## Ergänzung zum Konzept zur Umsetzung naturschutzrechtlicher Ausgleichs- und Ersatzmaßnahmen zum

### Aufstellungsverfahren BPlan „Solarpark Alte Deponie Genthin“

## Konzeptanpassung 04.03. 2022 aufgrund Verringerung der Modulbelegung auf der Deponiefläche

Az. 63 62-2021-01700

Abbildung 1: Schema eines Lesestein-/Totholzhaufens

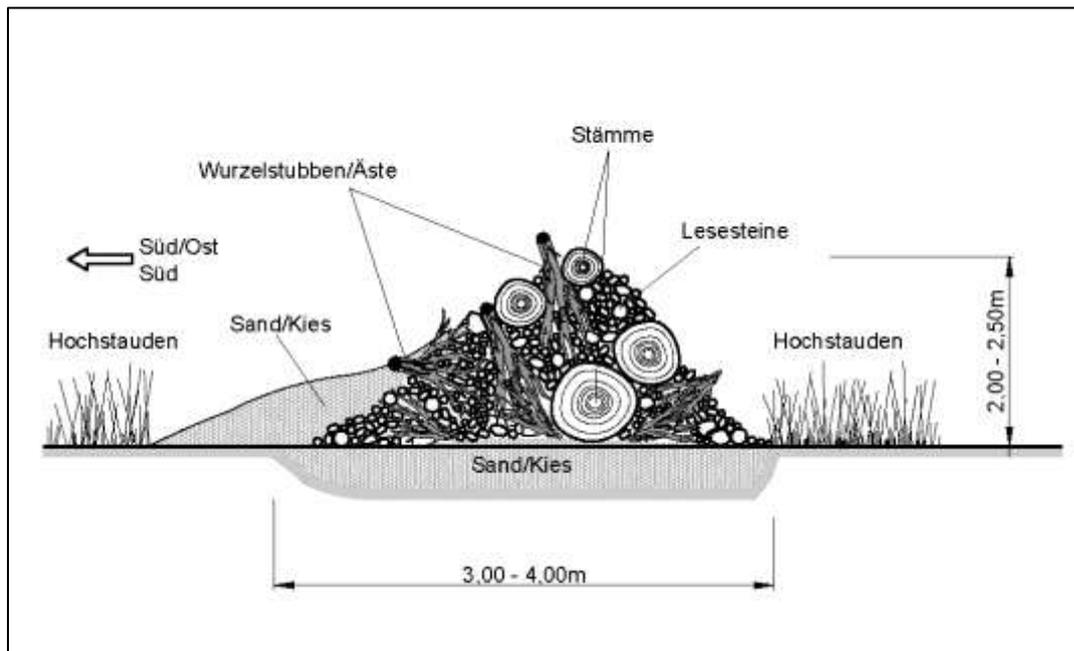
**5 Zauneidechsenhabitate** (Abbildung 3) werden mit Lesestein-/ Totholzhaufen (Abbildung 1) und grabbarem Material zur Eiablage ausgestattet. Vorbereitend werden die Flächen gemäht und ggf. auch flach abgeschoben, um die vorrangig aus Landreitgras bestehende Flora (Abbildung 2) zurückzudrängen. 3 Zauneidechsenhabitate werden innerhalb der 2 Teilflächen ohne Modulbelegung errichtet. 2 Habitate verbleiben an ihren ursprünglichen Standorten im Norden und Süden.
